**INFORME DE VISITA DE CONTROL  
N° 006-2025-OCI/7176-SVC**

**“FORMULACIÓN DEL EXPEDIENTE TÉCNICO PARA LA  
EJECUCIÓN DEL PROYECTO “MEJORAMIENTO DEL SERVICIO  
DE TRANSITABILIDAD VIAL DE LA CARRETERA  
DEPARTAMENTAL RUTA LM-101; EMP. PE-1N (DV. HUACHO) -  
HUACHO - HUAURA - EMP. PE-1N (DV. VEGUETA); 5 DISTRITOS  
DE LA PROVINCIA DE HUAURA - DEPARTAMENTO DE LIMA”**

**LIMA, 16 DE MAYO DE 2025**

**Imagen n.º 02**  
**Perfil del puente Huaura del Expediente técnico**

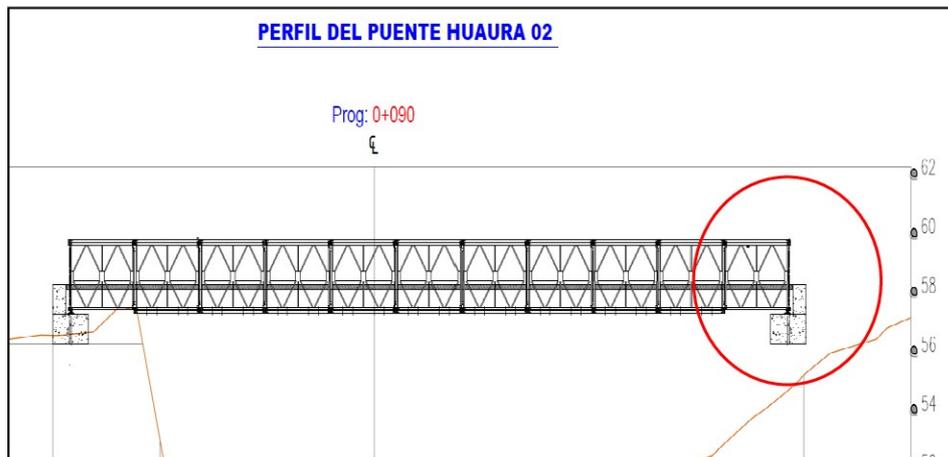
Por otro lado, se aprecia que para el reemplazo del puente Huaura existente, el proyectista ha previsto la instalación de un puente modular (provisional), al respecto, en el plano de perfil del puente Huaura "02 KM 0+000 – código PT-01", el dibujo del PERFIL DEL PUENTE HUAURA 02 no contempla la escala, además se aprecia, que el extremo derecho del puente a instalar se encuentra flotante y no indica la ejecución de alguna estructura de soporte a realizarse, entonces la instalación del puente sería inviable.

**Imagen n.º 03**  
**Planos de planta puente corresponde a otro proyecto**

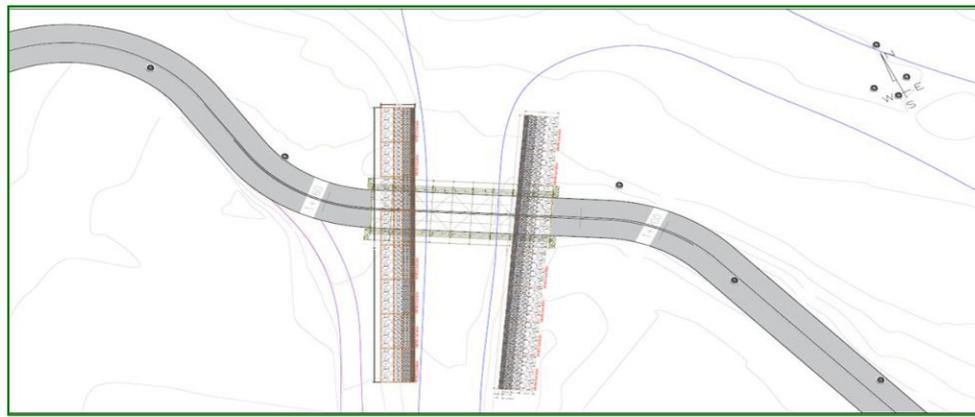
Seguidamente, se aprecia planos denominados “planta y perfil puente” con el mismo código de planos anteriormente descritos, en el plano PT1, se muestra una planta y perfil de un puente que no corresponde en lo más mínimo a las características del puente en estudio, además figuran planos de “secciones puente” – con código PT-02, PT-03 y PT-04, que corresponden a secciones transversales de una carretera que no tiene ninguna utilidad para el presente estudio, es decir el consultor ha adjuntado los diseños de otro puente y carretera de una proyecto ajeno al proyecto en estudio, tal como se puede observar a continuación

**Imagen n.º 04**  
**Secciones transversales de carretera de otro proyecto**

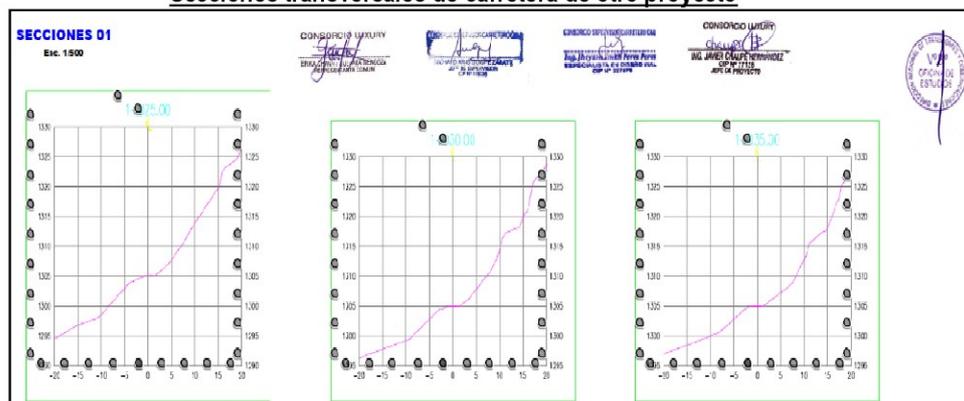
Los Planos que según se señala en el expediente técnico corresponden a “secciones puente” – con código PT-02, PT-03 y PT-04, no son tales, pues realmente corresponden a secciones de un eje que posiblemente sea para la construcción de una carretera.

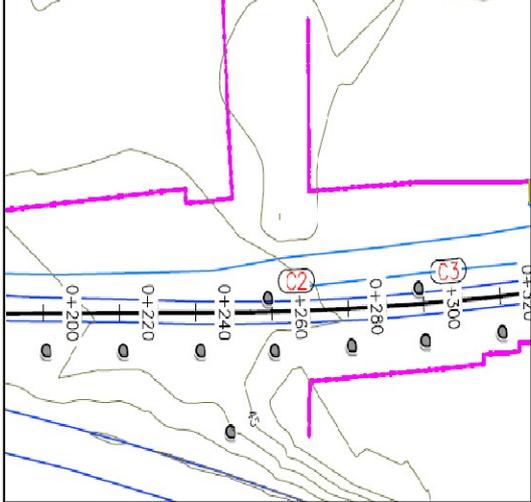
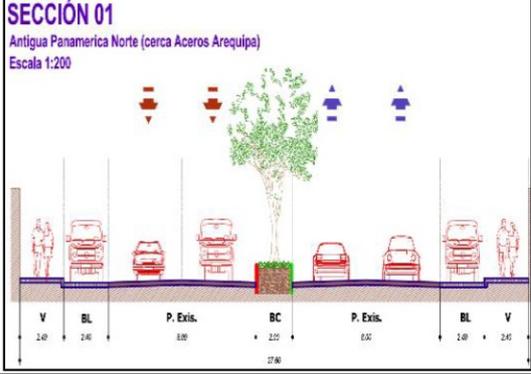
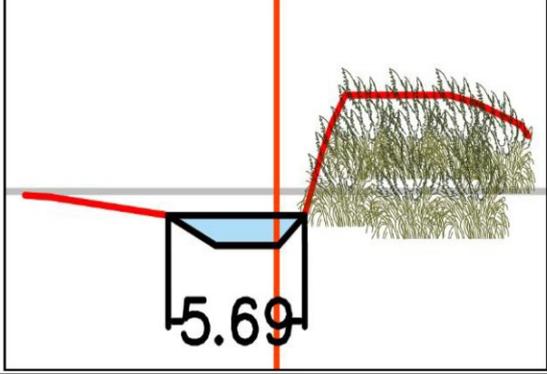
- Entre la progresiva Km 0+240 al KM 0+260 aproximadamente, se observa en los planos topográficos georreferenciados con fondo de ortofotos, elaborados por la comisión de control, la existencia de un pase o alcantarilla de canal de riego que cruza la vía, el cual no está contemplado en el plano de topografía de planta y perfil (PP-01) de la vía en esta progresiva.

La comisión ha procedido a medir la longitud de la alcantarilla que cruza actualmente la vía y esta mide 22.28 m. sin embargo, la vía será mejorado incorporando dos carriles más, lo que tendría finalmente un ancho proyectado de 27.60 m. es decir, el largo de la alcantarilla sería insuficiente y tendría que realizarse trabajos adicionales para poder cumplir con el ancho de la vía, como se muestra a continuación:

<p><b>Imagen n.º 10:</b> Plano de planimetría general (A-01), no considera la presencia de una canal el cual atraviesa la sección de la carretera, disminuyendo así la sección del terreno para su ejecución.</p>	<p><b>Imagen n.º 11:</b> Presencia de canal, a la altura de la progresiva Km 0+240 al Km 0+260 aproximadamente, acorta la sección de la carretera a 22.28 m aproximadamente, siendo la sección propuesta de 27.60 m incompatible con el terreno.</p>

**Imagen n.º 35:** Plano de detalles de estructura metálica puente Huaura 02 (PT-08), establece un puente modular de 33.53m de longitud.

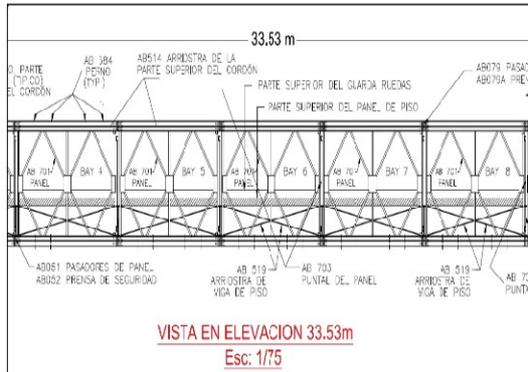
**Imagen n.º 36:** Puente vehicular ubicado en el río Huaura, presenta una longitud de 37.21, sin embargo, la longitud propuesta de diseño es de 33.53, siendo esta incompatible con el terreno.

PLANO SECCIONES  
FECHA 06/05/2025  
LAMINA ST-01

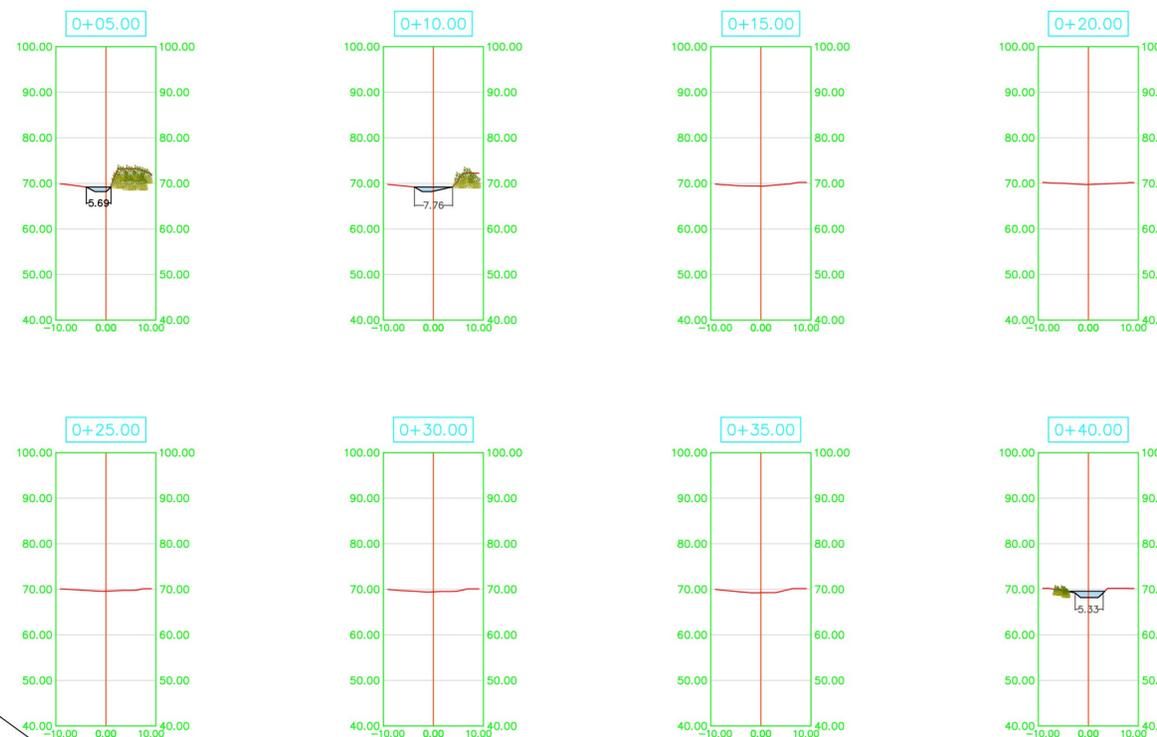
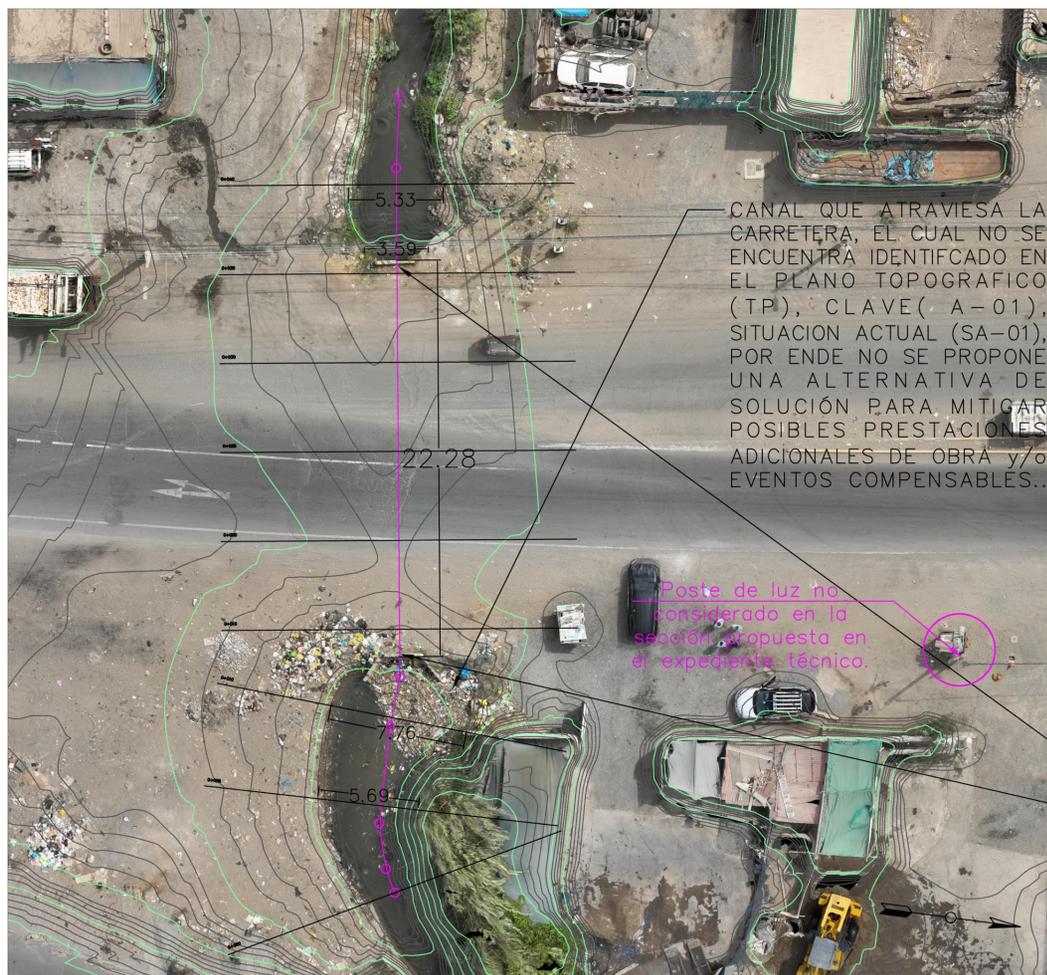
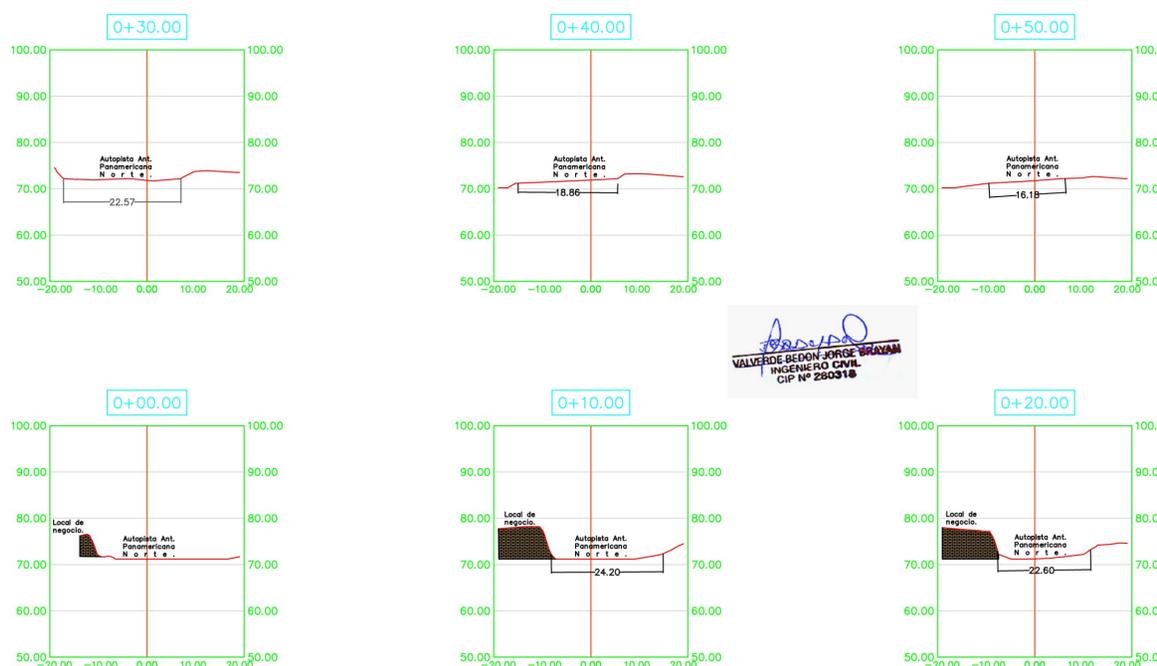
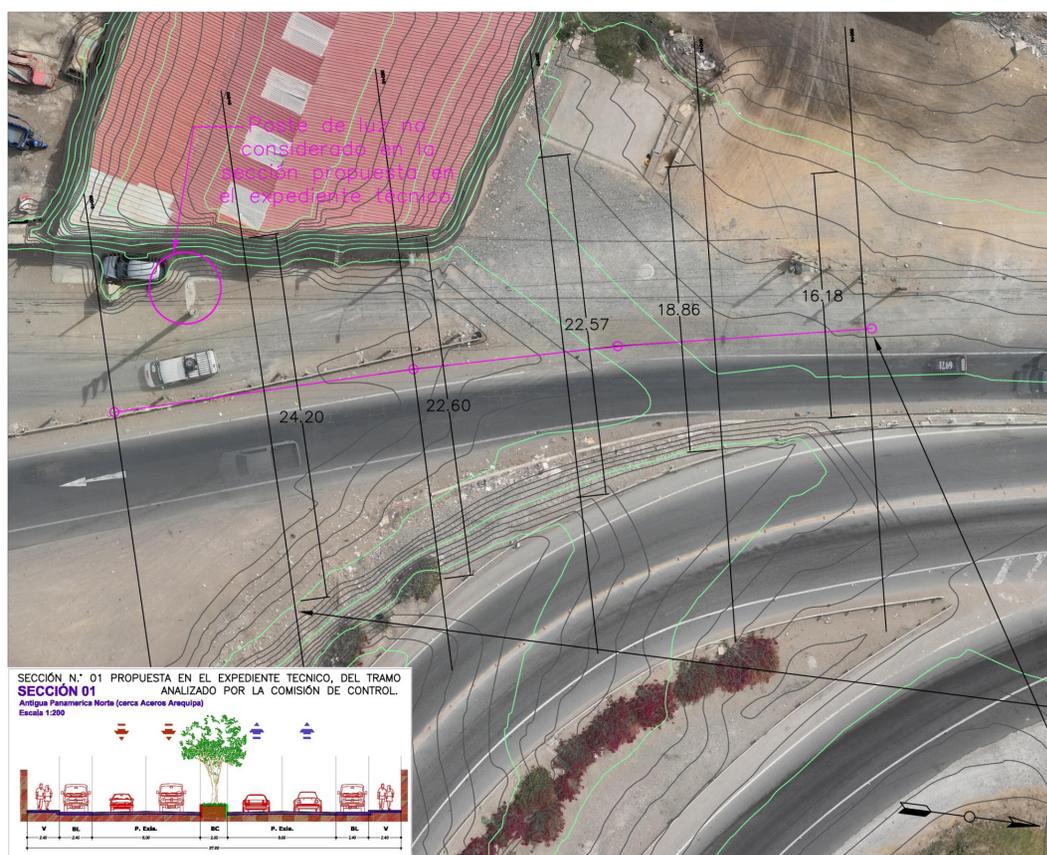
NOTA:  
Entre el eje del canal de la progresiva 15m al 35m, se encuentra una distancia de ancho de vía de 22.28m aproximadamente, ancho que no es compatible con el diseño propuesto de 27.60m en la sección n.º 01 detallado en el plano de planimetría general de código A-01.

NOTA:  
Entre la progresiva 0+010 @ 0+050 de la carretera (tramo analizado por la Comisión de Control), se aprecia anchos de vía variable siendo el menor de 16.18m y el mayor de 24.20m; siendo así la propuesta de sección n.º 01 detallado en el plano de planimetría general de código A-01 incompatible con el terreno para su ejecución; además en el mencionado tramo se presenta un local de negocio que podría ser afectado durante la ejecución del proyecto.

PLANO SECCIONES  
FECHA 06/05/2025  
LAMINA ST-02

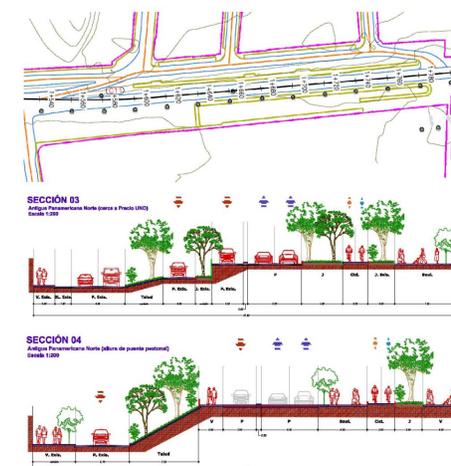
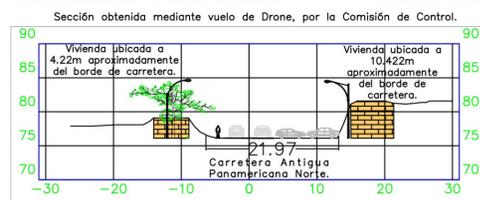
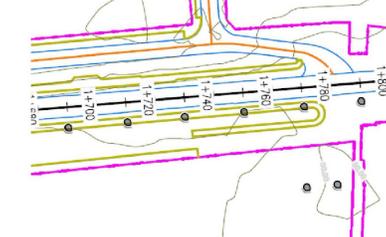
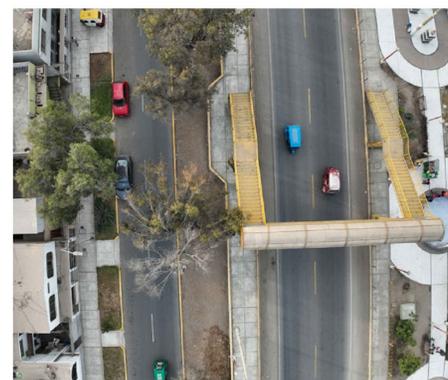
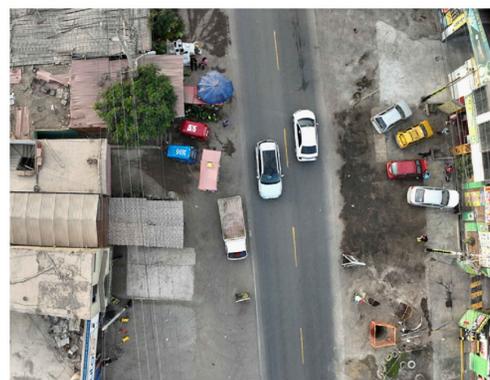
NOTA 01:  
Posible área de demolición para realizar la sección n.º 03 y 04 propuesta en el expediente técnico, ubicado desde la progresiva Km 1+540 al 1+780 aproximadamente, teniendo como área de demolición 4676m<sup>2</sup> aproximadamente.

NOTA 02:  
A la altura de la progresiva 1+840, se presenta una vivienda la cual ocupa parte del ancho total para la construcción de la sección propuesta n.º 05 en el expediente técnico, además de tener la presencia de un árbol, y postes eléctricos, siendo incompatible la sección propuesta para ejecución con el terreno que se encuentra en campo puesto que solo se tendría un ancho total de 21.97m.

Es importante mencionar que al lado derecho de la vía se encuentra un colegio, siendo as el puente peatonal mostrado importante para la seguridad vial y se encuentra ubicado a la altura de la progresiva Km 1+720, sin embargo en el plano de topografía (plano clave) del proyecto no indica una alternativa de solución para el mencionado puente.

PLANO: SECCIONES  
FECHA: 06/05/2025  
LAMINA: ST-03

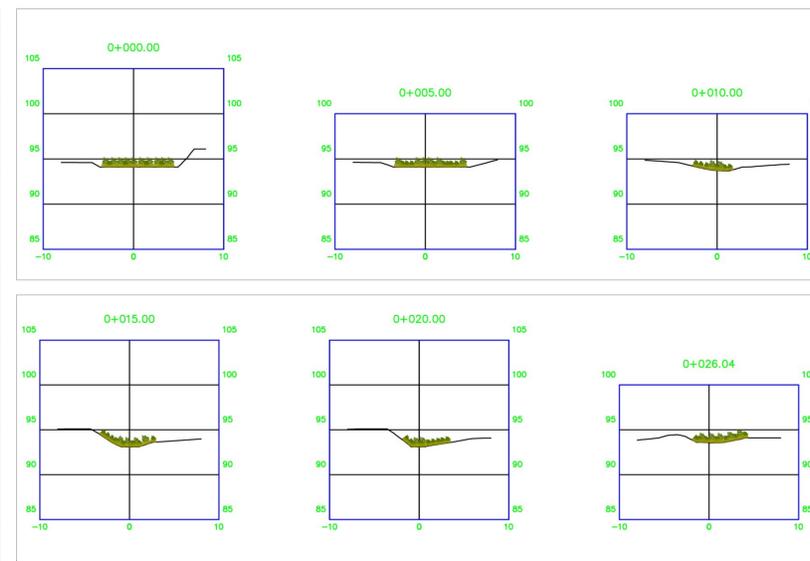
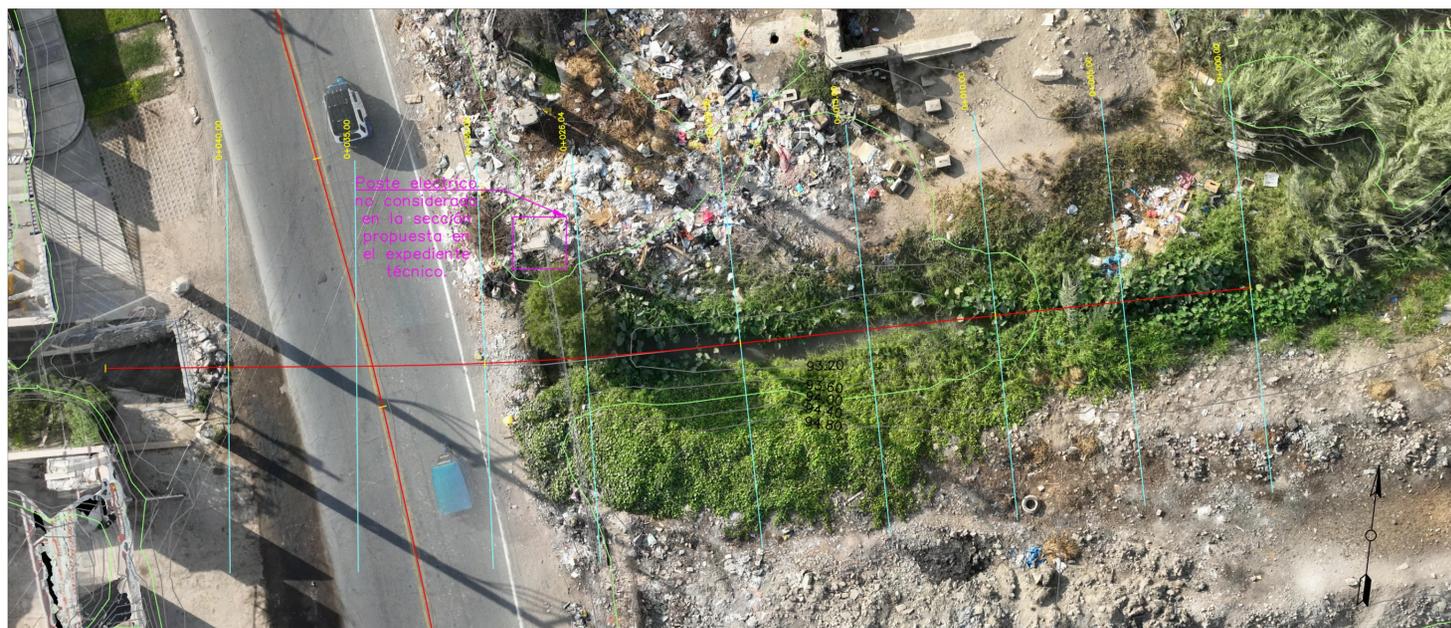
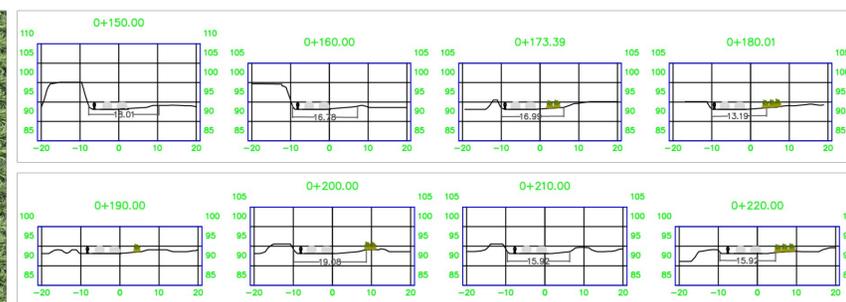
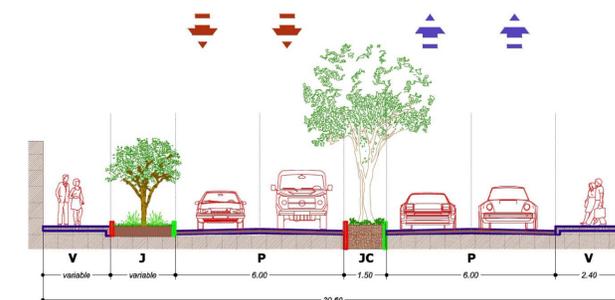
NOTA 02:  
A la altura de la progresiva 6+420 (frontis de Senati) aproximadamente, mediante vuelo de fotogrametría se identificó un canal que atraviesa la vía, sin embargo en el plano topográfico (TP), no se encuentra indtificado el mencionado canal.

Es importante mencionar que a la altura de la progresiva 6+400 al 6+500 del expediente técnico la sección n.º 25 propuesta es de 20.60m, sin embargo del levantamiento fotogramétrico se identifica secciones que van desde 13.19m a 19.08m, siendo la sección n.º 25 propuesta en el E.T. incompatible con el terreno para su ejecución física.
